## **INFORME**

Referència: 1440/0/6 Material: PP BLANCO

**Denominació:** Cubilet 50 ml REFILL **Data:** 22/09/2021

**Motiu informe:** Prueba de homologación para esta presentación modificando la base del cubilete para hacerlo plano.

### Plànol rebut 16/09/2021

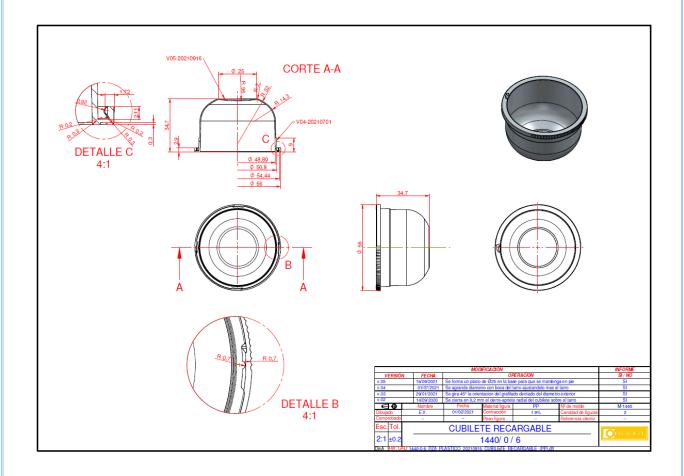
16/09/2021		Modificacion en fondo de cubilete		
			especificado en plano.		
			Despues de los distintos ajustes realizados		
			para minimizar el juego, al realizar pruebas		
			en PETG observamos que monta duro, sin		
			embargo con las pruebas en PS incluso		
			todavia presentaba algo de juego,		
			aprovechamos la inclusion de esta		
			modificacion para intentar conseguir un		
			equilibrio con ambos materiales, si al final		
			sucede que no se consigue por ser mucha la		
			diferencia nos veremos obligados hacer		
			doble posticeria, una para PS, y otra para		
			PETG.		
			Adjuntamos plano actualizado junto al		
			presente informe.		
			Desmontar molde de maquina 46 Abrir		
			molde.Desmontar placas 2,3 y 4. desmontar		
			limitadores telescopicos, y cambiarlos a su		
		Injeccion: La placa del ramal, se va con la	lugar. Comprobar circuitos de refrigeracion,		
20/09/2021 de	20/09/2021 taller	parte movil y no deja espacio para la	hay una fuga en circuitos placa 3, desmontar

Taller a Injeccion	procedente de m- 46 Injeccion.	expulsion de la pieza fuga de agua en la figura B.	noyos, cambiar todas las toricas, volver a		
			montar y comprobar, ok engrasar roscas y		
			guias, cambiar un pasador roto, quitar golpes		
			de placas, cerrar molde, comprobar apertura		
			logica y montar limitadores exteriores, cerrar		
1			molde.Osc.		
1 1					l .

**CONCLUSIÓN:** NO OK, faltaría comprobar el comportamiento de todo el conjunto, tapa por definir. Se ha de sincerar las cotas de plano con la pauta.
